審 査 請 求 書

1. 審査請求人及び総代の氏名及び住所等
別紙「審査請求人一覧表」及び「総代の選任届出書」を参照。
2. 審査請求に係る処分
玄海原子力発電所の発電用原子炉の設置変更（3号及び4号発電用原子炉施設の変更）の許可処分（平成29年1月18日。原規規発第1701182号）
3. 審査請求に係る処分があったことを知った年月日
2017（平成29）年1月18日
4. 審査請求の趣旨
「2. 記載の処分を取り消す。」との決定を求める。
5. 審査請求の理由
本件処分の審査基準及び審査内容に違法性・不当性がある。理由の詳細は別紙「資料」を参照。
6. 口頭意見陳述会の開催及び質問
希望する。質問内容の詳細は別紙「質問事項一覧表」を参照。
7. 執行停止の申立て
執行停止を申立てる。
8. 処分庁の教示内容
 - ・当該処分が不服申立てをすることができる処分であるか ⇒ できます。
 - ・不服申立てをすべき行政庁 ⇒ 原子力規制委員会になります。
 - ・不服申立てをすることができる期間 ⇒ 処分があることを知った日の翌日から起算して三月です。

「玄海原子力発電所の設置変更（3号及び4号発電用原子炉施設の変更）の許可に対する審査請求に係る口頭意見陳述会」における質問に対する回答について

玄海原発の設置変更許可処分の再考（取消し）を求める意見書

図 2.1.7 原子炉下部キャビティ室構造体

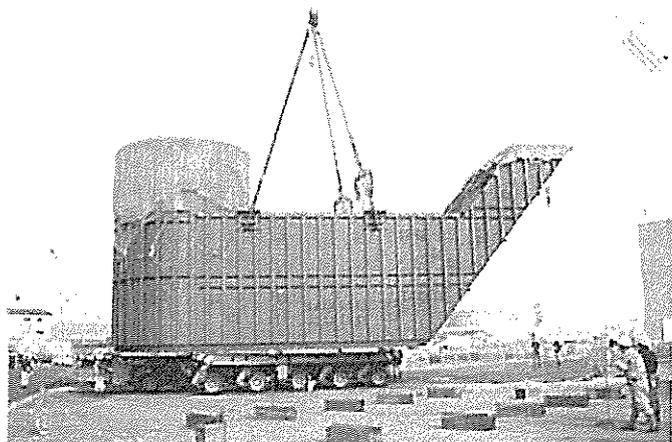
なお、キャビティ (cavity) については以下リンクの、「玄海原子力発電所 3 号炉及び 4 号炉 重大事故等対策の有効性評価に係る補足説明資料」の「添 3.5.3-7 (129 頁)」に説明があり、次頁に右に転載した図などがある。

この九州電力の回答によれば出水委員の質問に、九州電力（島埜発電本部放射線安全グループ長）は「溶融燃料の臨界性について」間違った回答をしたことになる。出水委員の質問は「原子炉容器内に残存した溶融炉心」ではなく、「キャビティに落下した（溶融炉心）」の再臨界（臨界性）についてである。

そのため、「キャビティで冠水したデブリの臨界性の確認の有無、確認していない場合の理由、確認した場合は公開の有無と入手方法、定量的な臨界性の確認をしたか、この資料より以前に臨界性に関する確認資料を審査機関に提出したか」の５つの再質問を４月５日にしたが、４月１６日時点で回答はない。

図 2.1.9 原子炉下部キャビティ室内面の状況

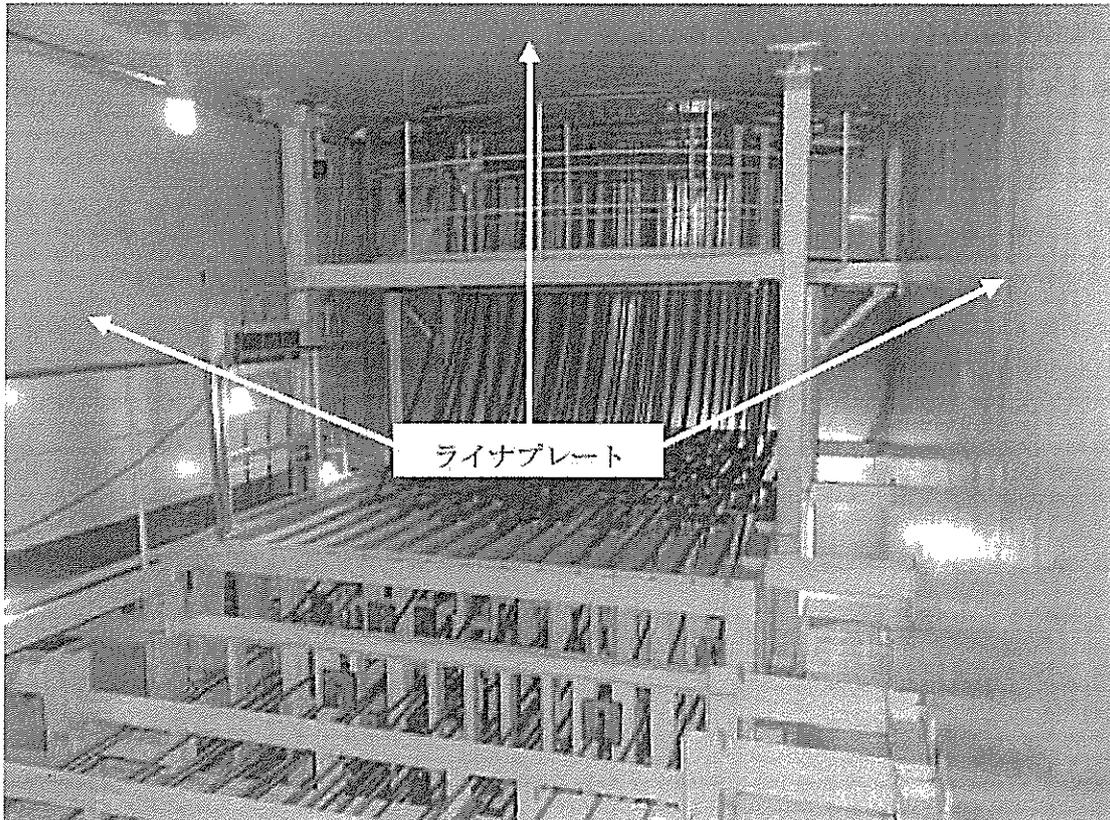
前記した「玄海原子力発電所 3 号炉及び 4 号炉 重大事故等対策の有効性評価に係る補足説明資料」の「添 3.5.3-8 (130 頁)」に以下の図（写真）がある。同じく「添 3.5.3-33 (155 頁)」の説明によると、キ

キャビティ室天井奥の空間から（原子炉下部の貫通部より）出ているケーブルは「炉内核計装コンポジット」、ケーブル周囲の構造物は「コンポジットサポート」、キャビティ床から原子炉まで高さ 5m とある。

福島原発のロボットによる内部調査で原子炉底から溶け落ちた核燃料などが、原子炉下側にある構造物を部分的に溶かしていたり、それらの上に堆積していたりする映像が公表された。玄海原発の場合も原子炉下側に多様な構造物が存在するため、溶け落ちた核燃料などは多様な分布になるのではないかと推測される。
